**Informe Consolidado de Solicitud de Aclaraciones, Rectificaciones y/o Ampliaciones Complementario al Estudio de Impacto Ambiental del proyecto “Parque Fotovoltaico Cumbres del Sol”.**

Nombre del Titular : Los Llanos Solar SpA.  
Nombre del Representante Legal : Marina Junqueira Melchior  
Dirección : Calle Los Militares N°4611, Oficina N°171-A Ex Oficina N°171, piso 17, comuna de Las Condes, Región Metropolitana de Santiago.

El presente Informe Consolidado de Solicitud de Aclaraciones, Rectificaciones o Ampliaciones (en adelante “ICSARA”) al Estudio de Impacto Ambiental (en adelante “EIA”) del proyecto “Parque Fotovoltaico Cumbres del Sol”, contiene las observaciones generadas en virtud de la revisión al EIA.

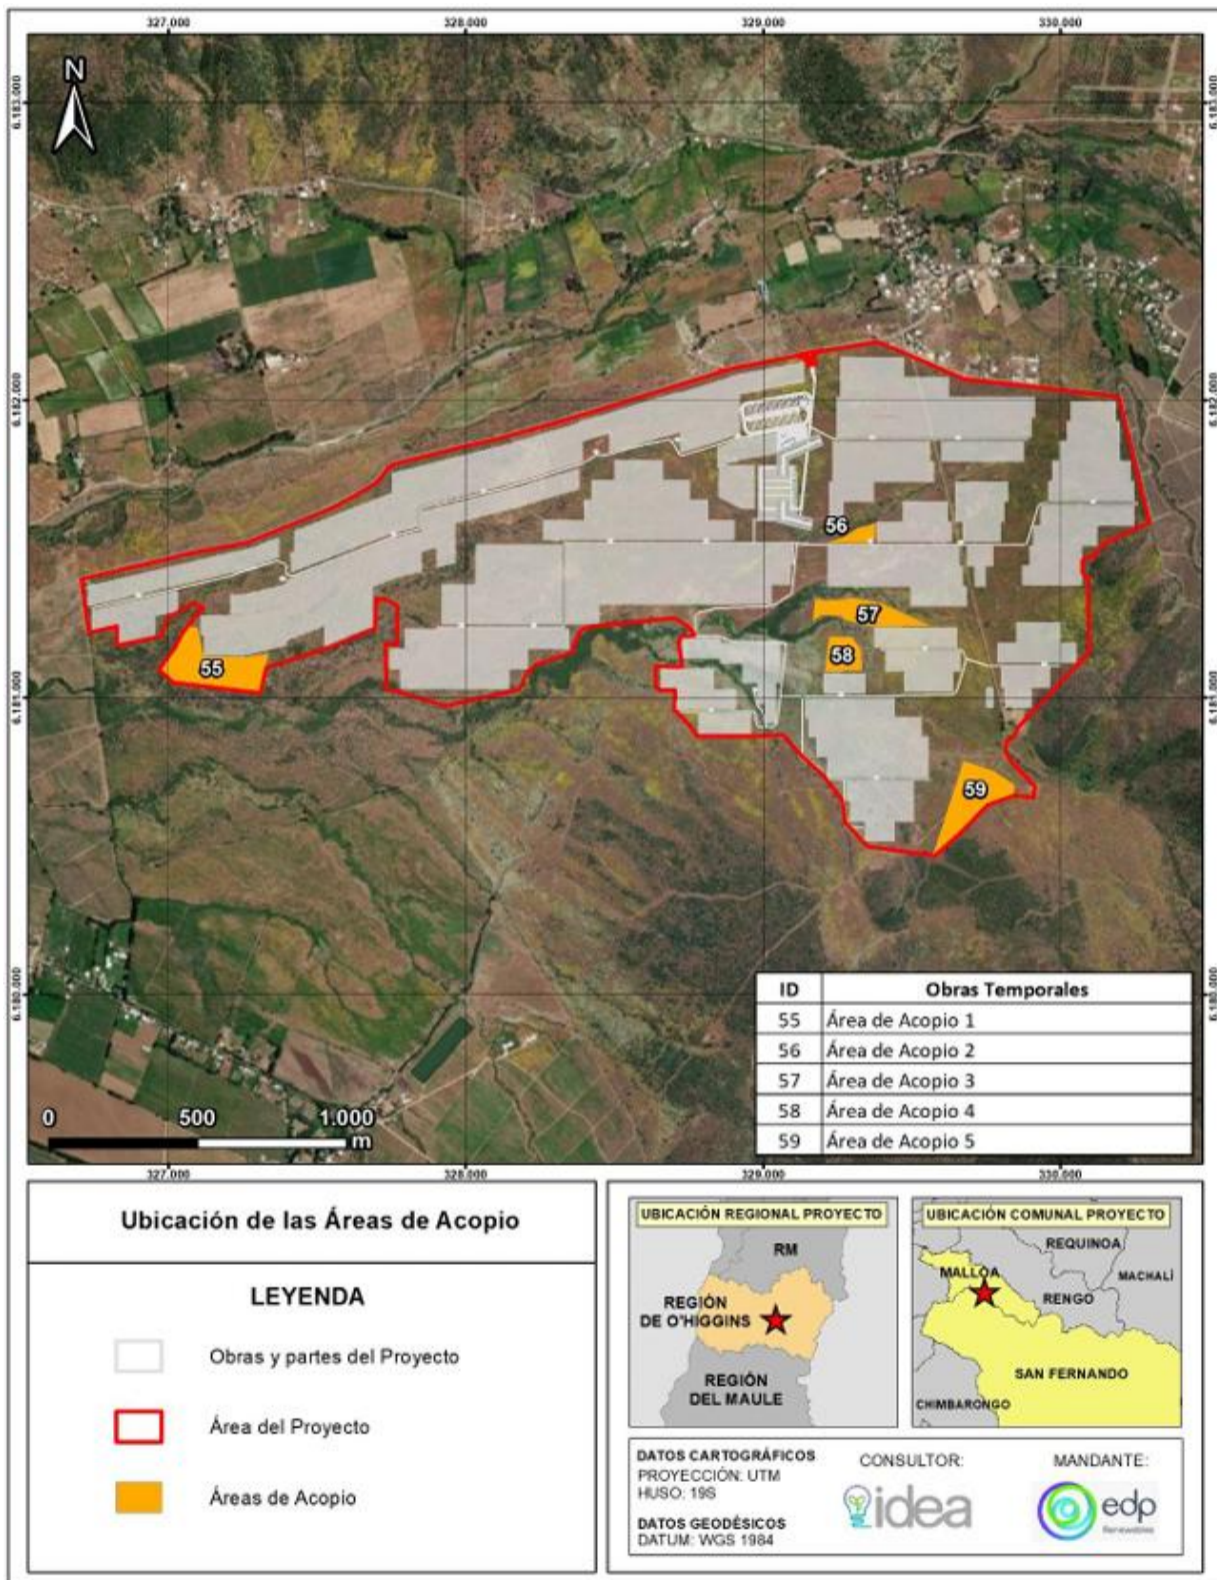
1.74. En las áreas de acopio de materiales declaradas (Área de acopio HV, Área de acopio IF y Área de acopio BOP), se solicita al Titular aclarar cuáles serán las acciones ambientales que se ejecutarán durante el acopio de materiales de construcción, para no generar impacto sobre el suelo y los recursos hídricos, debido a que esta acción se realizará directamente sobre el suelo y a la intemperie.

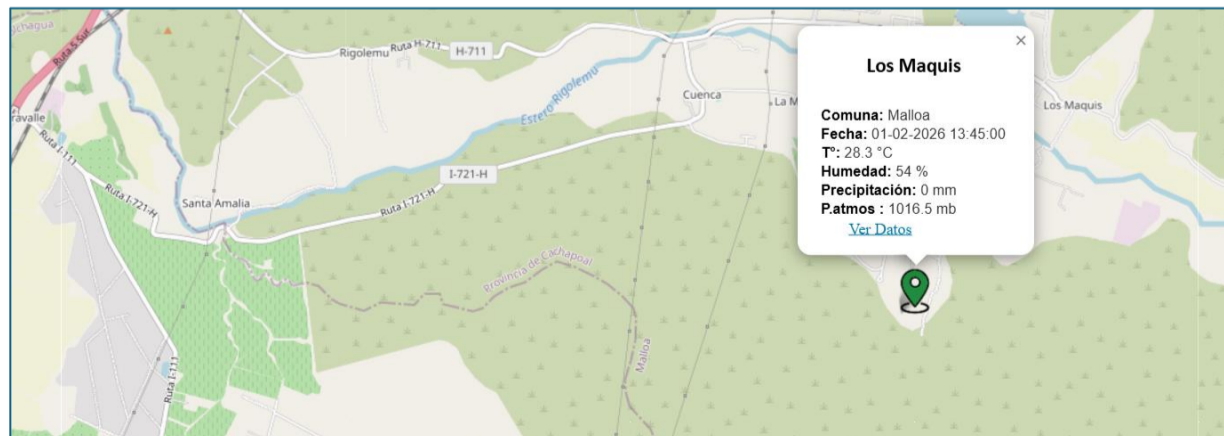
2.16. En función de las consultas anteriores, se solicita la presentación actualizada de la información geoespacial de las áreas de influencia, y de aquellas presentadas en el EIA, presentándola según lo indicado en el Oficio Ordinario N°202599102232, de fecha 18 de marzo de 2025, de la Dirección Ejecutiva del SEA, que “*imparte instrucciones sobre la utilización de la geo información en el proceso de evaluación de impacto ambiental*”; y en el “*Manual para la utilización de la geo información en el proceso de evaluación de impacto ambiental*”, que complementa el instructivo del Oficio Ordinario N°202599102232, al detallar las especificaciones técnicas necesarias para que la geo información se encuentre en los formatos compatibles con el e-SEIA, así como también explica el funcionamiento de las nuevas herramientas, cuyas indicaciones se encuentran en el siguiente anexo: Diccionario de términos y plantillas de geo información en el SEIA.

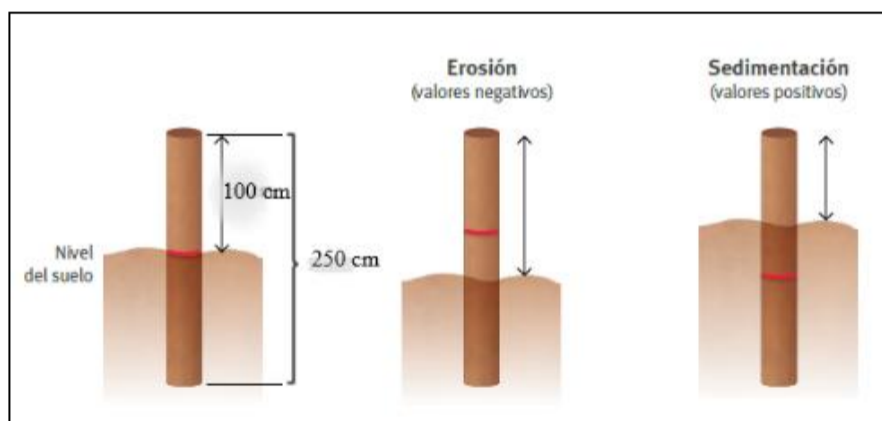
6.19. Se requiere ampliar y complementar el estudio de suelo (Anexo 3.3. Suelo del EIA) considerando elementos geográficos relevantes como: microrelieves o rupturas lineales del suelo, con el objetivo de validar el estudio con los elementos necesarios para determinar con precisión el índice de riesgo edafotopográfico.

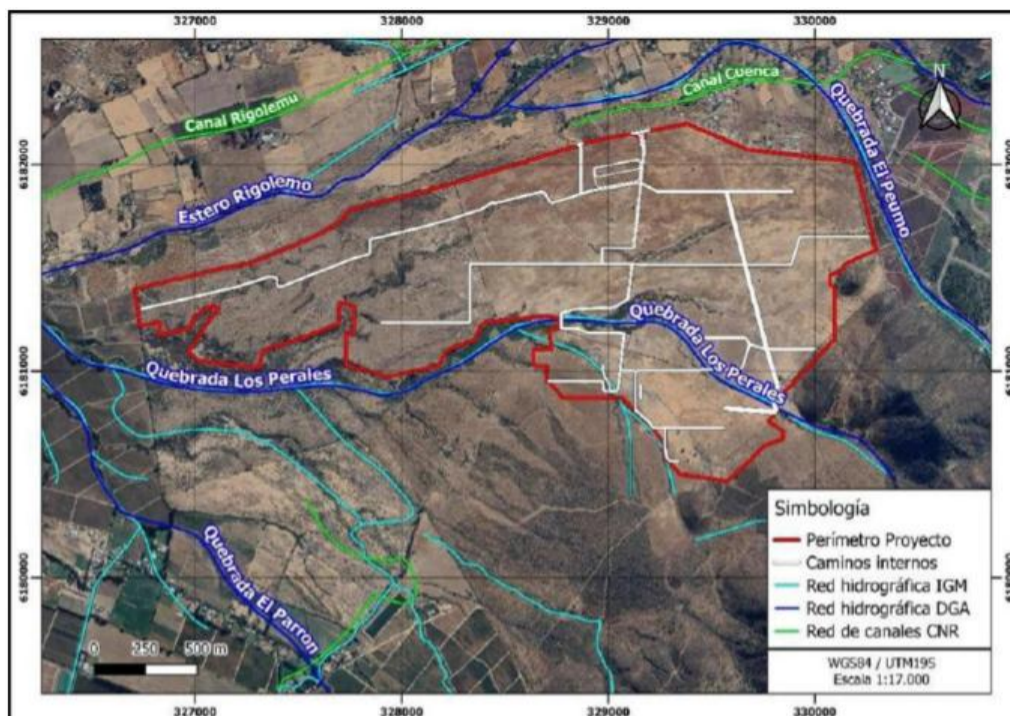
6.32. El Anexo 3.4 Hidrología, en la figura número 2, muestra el área de influencia asociada a la hidrología, donde el área de emplazamiento del Proyecto se delimita con cerco perimetral, cruza y colinda con numerosas quebradas, por lo anterior, se requiere lo siguiente:

- a) Aclarar si los cursos de agua superficiales que delimitan con el Proyecto son parte de una red de canales o efluentes utilizados para la agricultura, ganadería y otros usos de consumo económico o de bienestar para los sistemas de vida y costumbres de grupos humanos.

- b) Aclarar si los cursos de agua resultan ser parte de redes de canales o recurso hídrico de uso humano, ampliando la información, caracterizando las Asociaciones de Canalistas o redes, que utilicen el recurso hídrico como recurso económico en áreas como la agricultura, ganadería, fruticultura, entre otros.
